泊発電所3号炉

防潮堤の設計方針について

(新たな構内入構ルートを選定に係る指摘事項回答他)

令和4年11月1日
北海道電力株式会社

■ A. 茶津守衛所からの入構 (A-1)

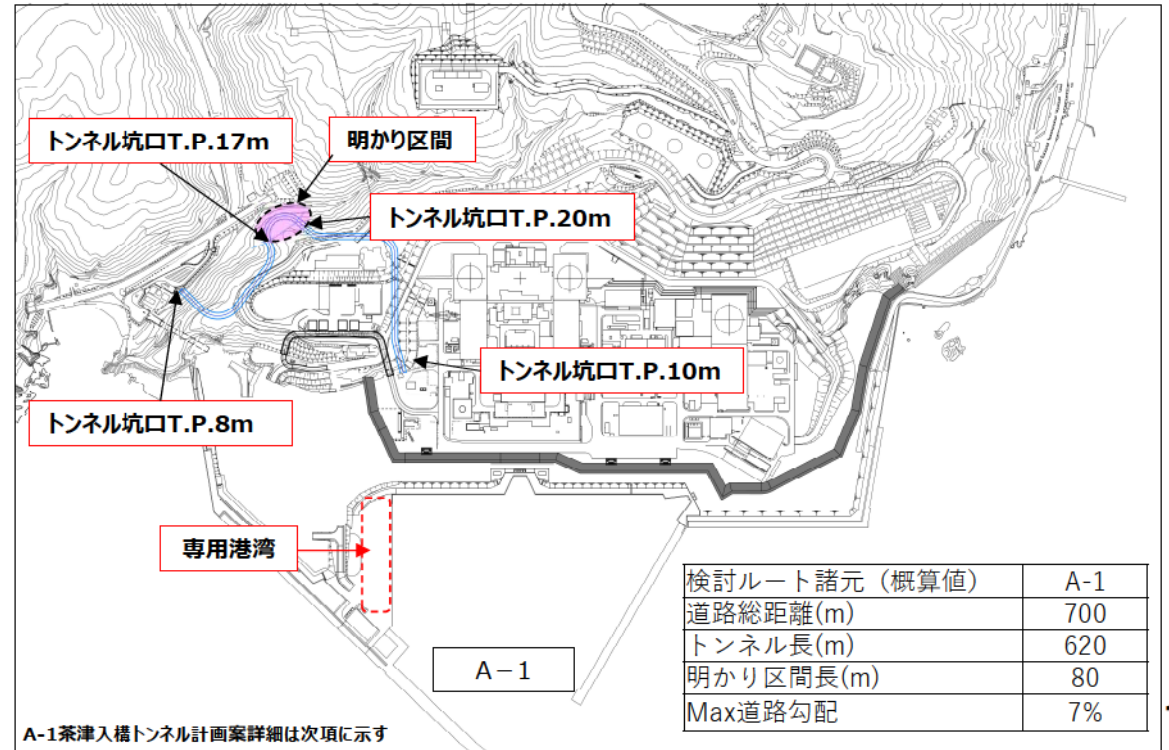
新たな防潮堤を設置するにあたり、既存の入構ルートを活用せず、新たに茶津入構トンネルを津波の遡上域に計画する選択をした考え方を説明すること。

No	アクセスポイント	対応案 (検討ケース)
A 1	茶津守衛所からトンネルによる入構①	茶津守衛所エリアの地山斜面に新たな入構ルートとなるトンネル坑口を設ける (T.P.8m付近) 茶津守衛所エリアトンネル坑口から、明かり区間 (T.P.17m付近) に到達し開放道路を經由してT.P.20m付近の入構トンネル坑口から防潮堤内側の敷地 (T.P.10m) に入域する (トンネル坑口及び明かり区間設置については基準津波の評価点を設定し津波遡上高さの確認並びにトンネルが津波流入経路とならない評価となること (解析結果に適切な裕度を確保した津波高さに対して設置T.P.が高い位置であること) を確認したうえで配置計画・詳細設計を行う)

採用・不採用評価		評価
I	ドライサイト要求への影響 (敷地に流入する可能性)	影響なし
II	核セキュリティ等の観点として新燃料・SF・LLW等構内輸送経路への影響	影響なし
III	その他 発電所運用への影響	影響なし

優劣評価		評価
IV	①基準津波解析への影響 ②入力津波解析工程への影響	影響なし
V	新設する防潮堤への波及的影響	影響なし
VI	工事規模への影響 再稼働工程への影響	影響なし (ベースケース)

評価結果	最適
-------------	-----------

■ アクセスルートトンネル計画図 (屋外アクセス)

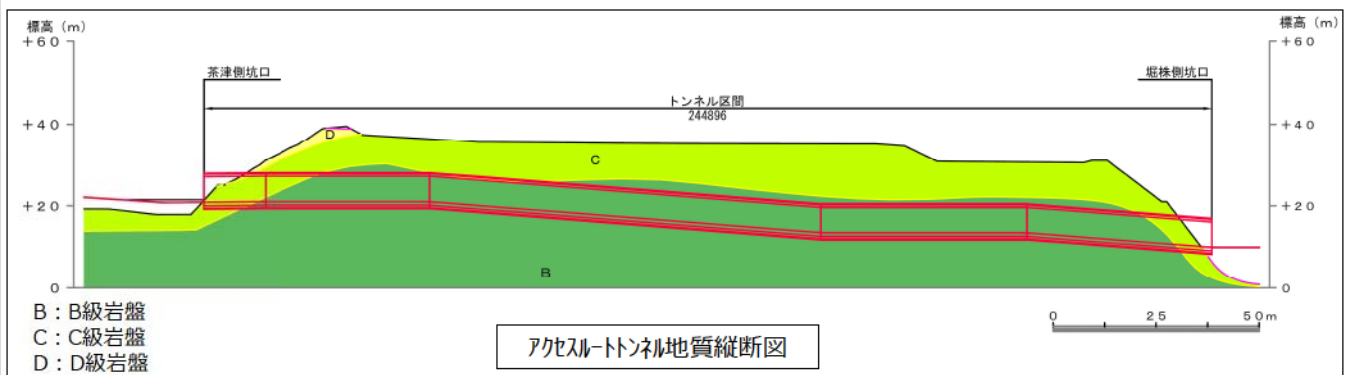
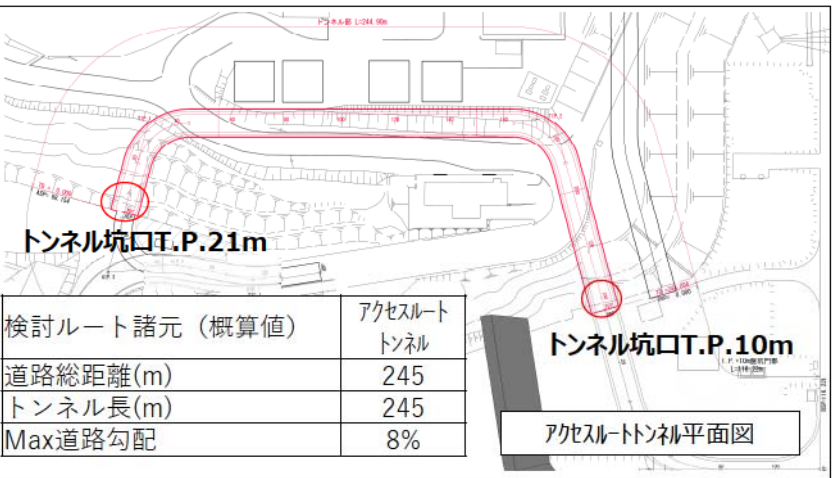
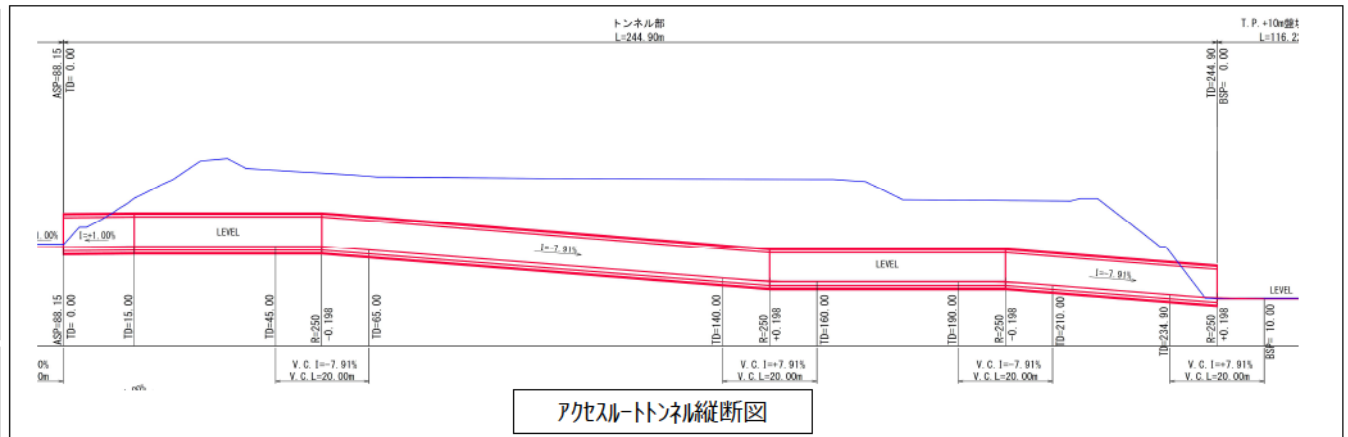
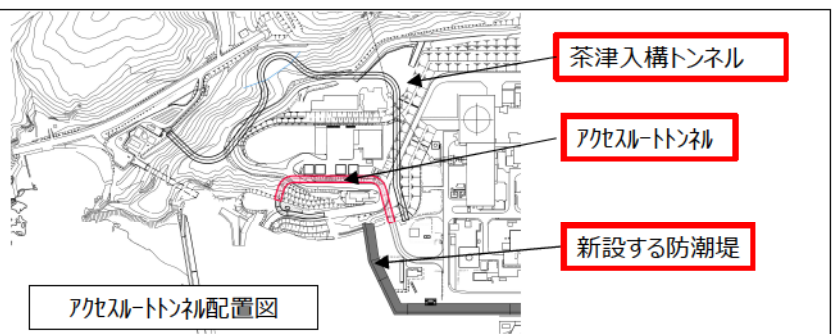
No	指摘事項の内容	審査会合日	対応状況*	回答完了日	回答概要	資料反映箇所	積み残し事項の回答予定時期
18	茶津入構トンネル周辺における、基準津波から設定する入力津波による遡上・浸水域を示した上で、開放道路範囲の明かり区間を含めた茶津入構トンネルからの津波の流入の可能性について、定量的に評価した結果を示すこと。また、茶津入構トンネルと同様の確認が必要な経路が他にもないか確認し、津波の流入の可能性について、今後説明すること。具体的な例の一つとして、アクセスルートトンネルが挙げられるため、アクセスルートトンネルについても同様に津波の流入の可能性がないか、定量的に評価した結果を示すこと。	R4.7.28	後日回答予定				茶津入構トンネルと同様な経路（アクセスルートトンネル以外）の整理については今後5条耐津波設計方針の審査にてご説明する。また茶津入構トンネル及びアクセスルートトンネルに関する津波流入の可能性については解析結果が得られた段階でご説明する。
19	茶津入構トンネルの入口、明かり区間の出入口、アクセスルートトンネルの入口等の評価点について、日本海東縁部の地震による津波と陸上地すべり（川白）による津波との組合せを考慮した基準津波の波源の選定を説明すること。	R4.7.28	後日回答予定		「基準津波の策定」において、敷地外から敷地内へ通じるトンネルの開口部（茶津入構トンネルの入口、明かり区間の出入口、アクセスルートトンネルの入口）に評価点を追加し、パラメータスタディーを実施したうえで、基準津波の波源の選定結果を説明する。		
20	No.17～19の指摘事項を踏まえ、茶津入構トンネル及びアクセスルートトンネルの設計方針に変更が生じる場合は、各条文への影響を改めて説明すること。	R4.7.28	後日回答予定				今後、No.17～19の指摘事項回答を踏まえ、茶津入構トンネル及びアクセスルートトンネルの設計方針に変更が生じる場合は、各条文への影響を改めて説明する。

No	アクセスポイント	対応案 (検討ケース)
—	敷地内約T.P.21mから防潮堤内側10m盤への入域	発電所構内の高台に配置される可搬型設備について、新設するアクセスルートトンネルを走行し防潮堤内側10m盤への移動経路 (屋外アクセスルート) として活用する

今後以下の評価を行いアクセスルートトンネルについて津波遡上がないこと、敷地への津波流入がないことを確認・評価していく。

○T.P.21mから敷地内T.P.10m盤へ通じるトンネルの開口部（T.P.21mアクセスルートトンネルの入口）に基準津波の評価点を追加し、パラメータスタディを実施したうえで、基準津波に追加する。

○耐津波設計方針において、追加した基準津波を対象に入力津波を設定し、上記が津波侵入経路とならないことを説明する。
